改善箇所説明図

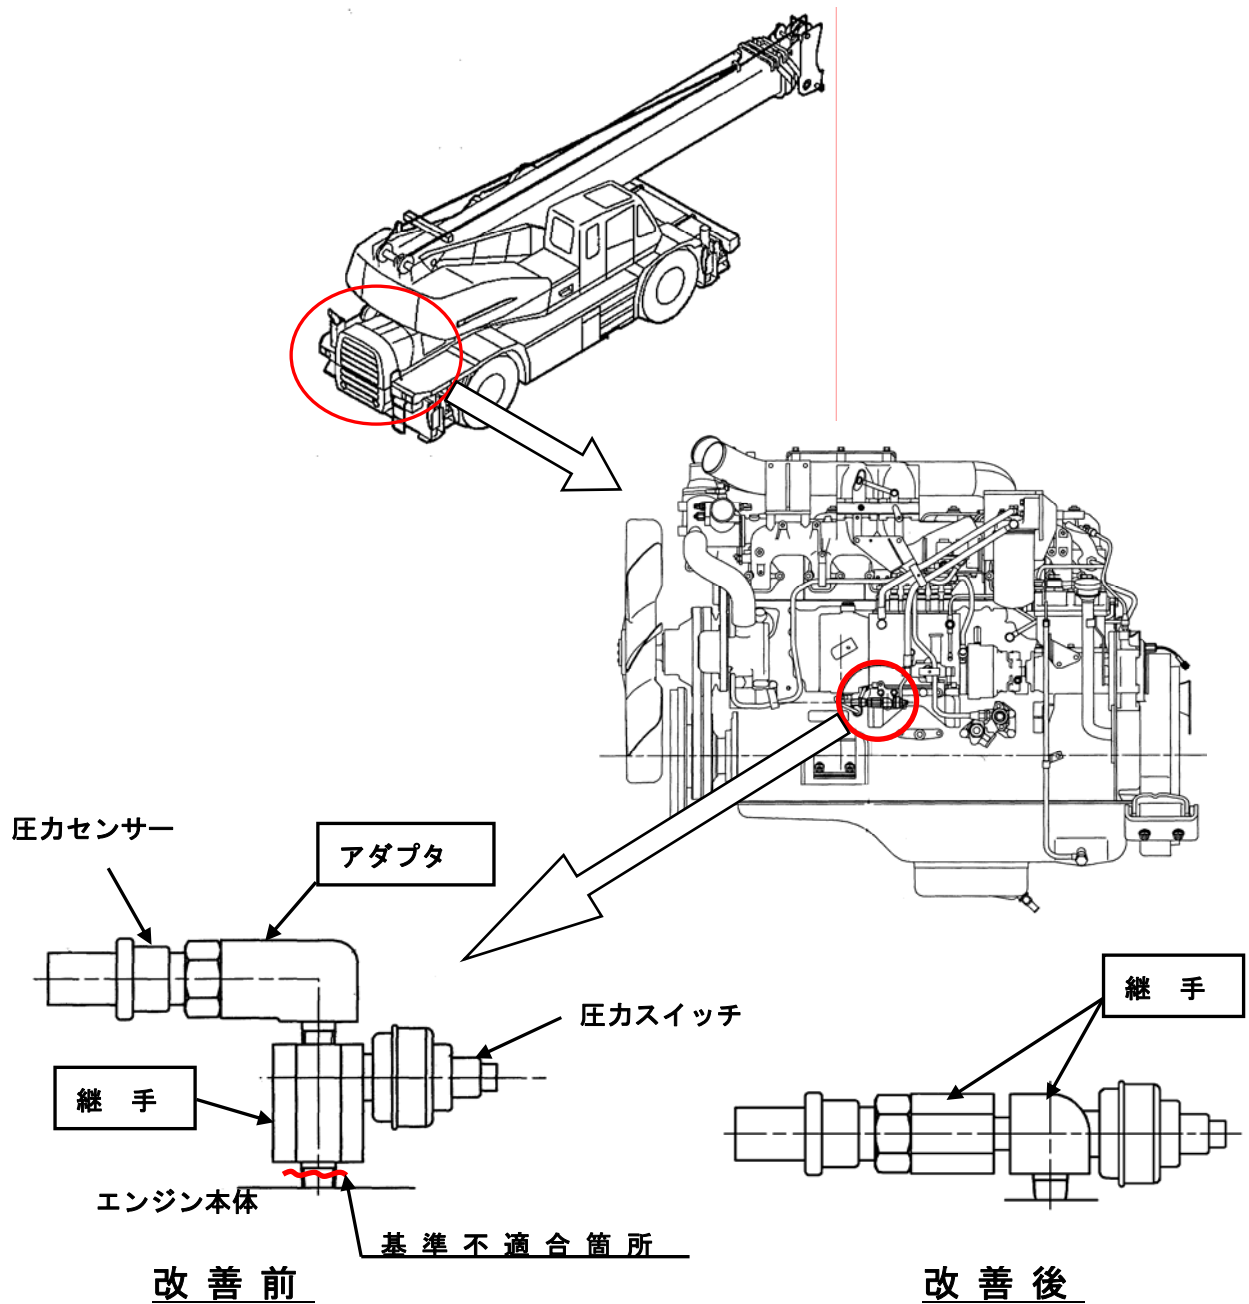
原動機の側面に取り付けられている油圧センサーの取り付け方法が不適切なため、原動機の振動により圧力センサーを取り付けるために装着した継手のねじ部に過大な力が加わり、亀裂を生じエンジンオイルが漏れるものがある。

そのため、そのまま使用を続けると当該ねじ部が破損して、最悪の場合エンジンが焼き付き、走行不能に至るおそれがある。

全車両、継手を形状変更した対策品と交換し、圧力センサーの原動機への取り付け位置を変更する。

注： 交換部品を示します。

識別：改善措置作業完了車には、交換継手に白色のペイントを付する。
